Ontwerp en aanleg van geluidswal met toepassing van staalslakken te Spijk

Provincie Gelderland heeft – mede namens Gemeente West Betuwe en TDII - de Advieskamer Bodembescherming gevraagd een beoordeling te doen van het ontwerpdocument. Gelet de gelijksoortige (milieu)problematiek van staalslakken als bij IBC-bouwstoffen, vindt beoordeling van het ontwerpdocument plaats tegen criteria uit het Werkvoorschrift beoordelen ontwerp IBC-werken.

De hoofdvraag luidde als volgt: "Is het ontwerp van de geluidswal zowel tijdens de aanleg als in de reguliere gebruiksfase voldoende om verontreiniging van de omgeving vanuit de toegepaste staalslakken te voorkomen voor een periode van 100 jaar?"

Figuur 7: Situering damwand en gewapende grondconstructie [lit. 2]

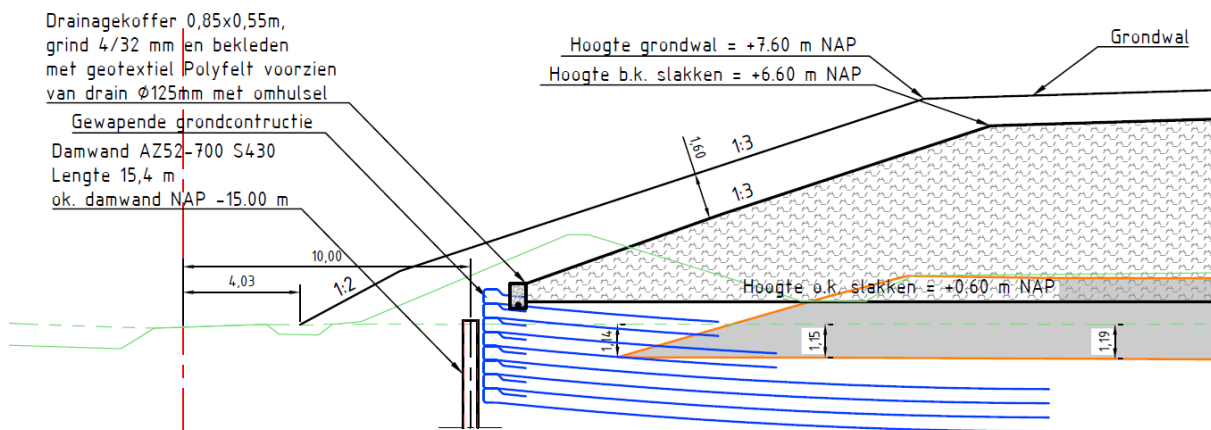
Daarnaast merkt de Advieskamer op dat het gepresenteerde ontwerp van de gewapende grond behorende bij de damwandconstructie niet de status heeft van een definitief ontwerp omdat de juiste ontwerpberoekeningen ontbreken. De gepresenteerde details worden daarom beschouwd als een schets.

Figuur 9: Maximale diepte [m+ NAP] verticale drainage [lit. 2, figuur 20]

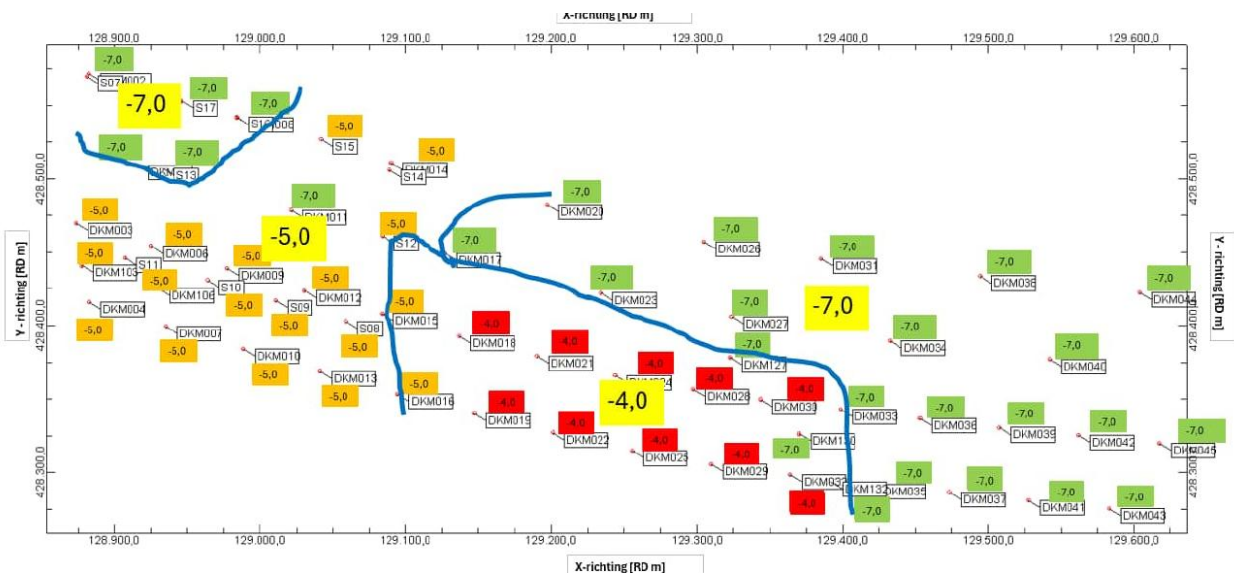
Haskoning merkt op dat de opbarstberekeningen nog niet geheel correct zijn, waardoor een veilige uitvoering van de ontgraving van de staalslakken nog niet is aangetoond.

De Advieskamer heeft de berekening in het voorgelegde ontwerp kritisch beschouwd. De opmerkingen van Haskoning lijken te berusten op een misverstand. Het doel van de berekening was een inschatting te maken van de veilige ontgravingsdiepte. Dit is met conservatieve aannames correct uitgevoerd.
